ASMUS + PRABUCKI · INGENIEURE
BERATUNGSGESELLSCHAFT MBH

BV Nordsternpark – Fachgutachterliche Begleitung der Bodenarbeiten, hier: Handlungsempfehlung zu Arbeiten an der Dichtschicht, hier: Pumpenschacht EVG

- Projekt-Nr. A-2797 -

Lageplan Dichtschicht

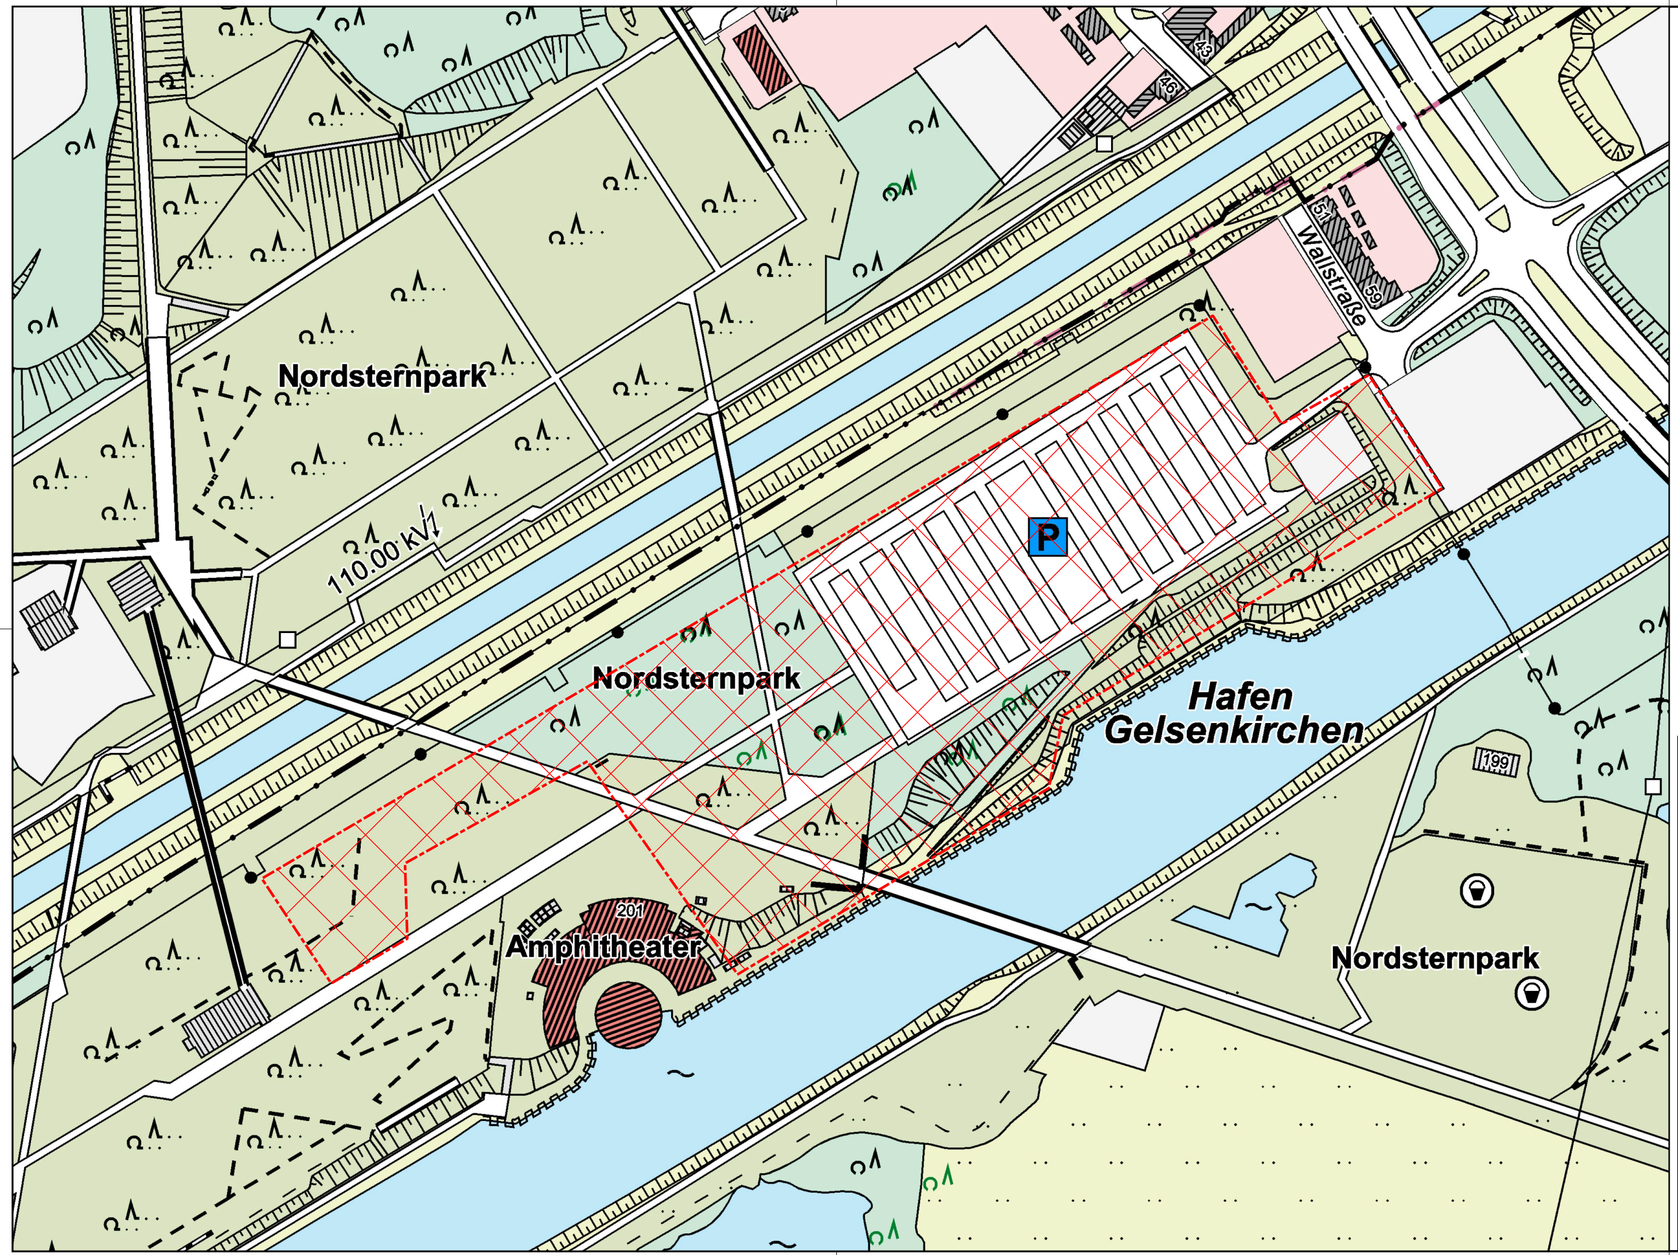
Die im Bereich des Nordsternparks vorhandene Dichtschicht dient zur Sicherung einer im Untergrund vorhandenen und bekannten Altlast. Die Lage ist den Planunterlagen aus der **Anlage** zu entnehmen. Der Flurabstand der Dichtschicht ist nicht einheitlich. Aus diesem Grunde sind jedwede Arbeiten im Bereich der Dichtschicht fachgutachterlich zu begleiten. Die Dichtschicht hat gemäß vorliegendem Sanierungsplan eine Mächtigkeit von ca. 0,5 m und ist besteht aus bindigem Material und dient der Reduzierung der Versickerung von Wässern und somit der Vermeidung einer möglichen Schadstoffelution aus der bekannten Altlast.

Den Planunterlagen ist für diesen Bereich eine Grundwassermessstelle zu entnehmen. Nach Abstimmung mit der Ruhr Oel GmbH ist diese nicht mehr in Betrieb und wurde aufgegeben. Die Grundwassermessstelle kann fachgerecht zurückgebaut werden. Der Rückbau ist zu dokumentieren, die Dokumentation ist der UBB sowie ROG vorzulegen.

Grundriss/Schnitt
Prinzipskizze Pumpenschacht EVG
Wiederherstellung der Dichtschicht

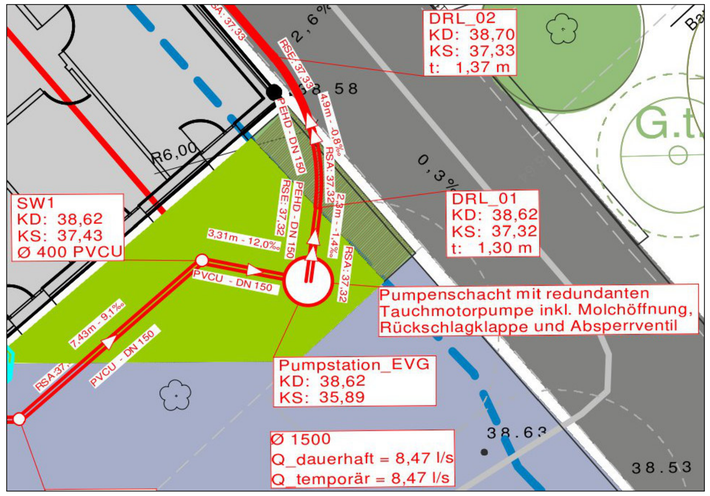
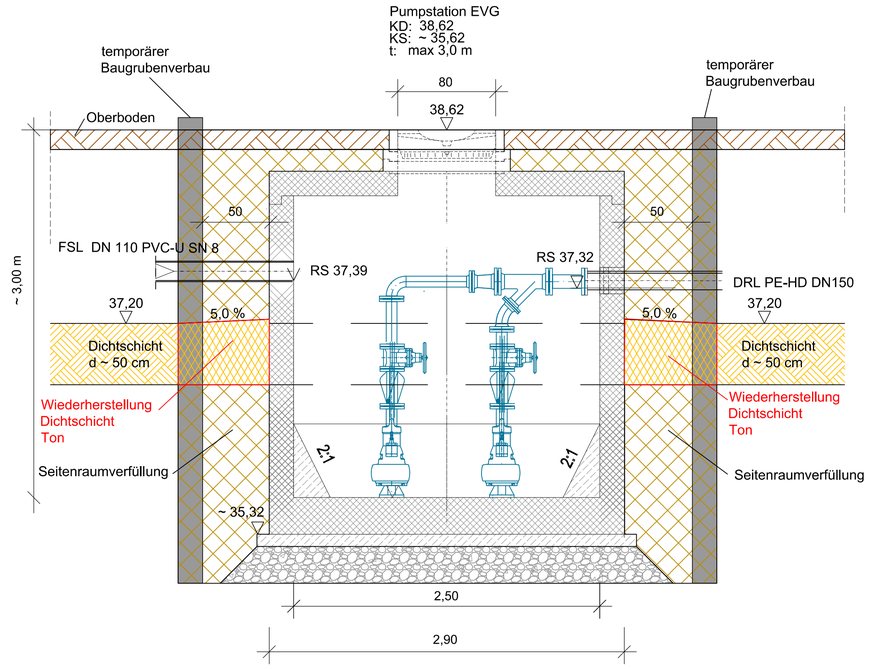
- Eine Prinzipskizze zur Ausführung einer Durchdringung der Dichtschicht befindet sich im **Anhang**.

Der Einbau des Pumpenschachts sollte gemäß der abgestimmten Prinzipskizze erfolgen. Die Arbeiten sollten durch den Berichtsersteller fachgutachterlich begleitet und dokumentiert werden.

- Durchdringungen müssen an die Abdichtung angearbeitet werden, um Randumläufigkeiten zwischen Dichtschicht und Durchdringung zu unterbinden. Ggf. muss eine abdichtende Komponente zusätzlich eingebaut werden (z. B. KDB-Wanne/-schürze). Die die Dichtschicht durchdringenden Bauteile (Schächte, Rohre, etc.) müssen in sich dicht sein.

- Die Wiederherstellung der Dichtschicht ist mit geeignetem Material auszuführen. Hierbei ist die Dichtschicht in Tiefenlage und Mächtigkeit zu rekonstruieren.

- Der Einbau geeigneten Materials erfolgt lagenweise verdichtet. Lagenstärke ca. 0,25 m, Gesamtstärke ca. 0,5 m.
- Ggf. ist eine Überhöhung im Anschlussbereich an das Bauwerk auszuführen, um versickernde Wässer von der Durchdringung abzuleiten.

- Um die Dichtigkeit weiterhin zu gewährleisten ist zusätzlich das Anbringen eines min. 0,5 m Streifens geosynthetischer Tondichtungsbahn mittels einer Klemmschiene oder Klemmring möglich. Die Erfordernis ist in Abstimmung mit dem Fachgutachter bzw. der zuständigen Behörde zu klären.
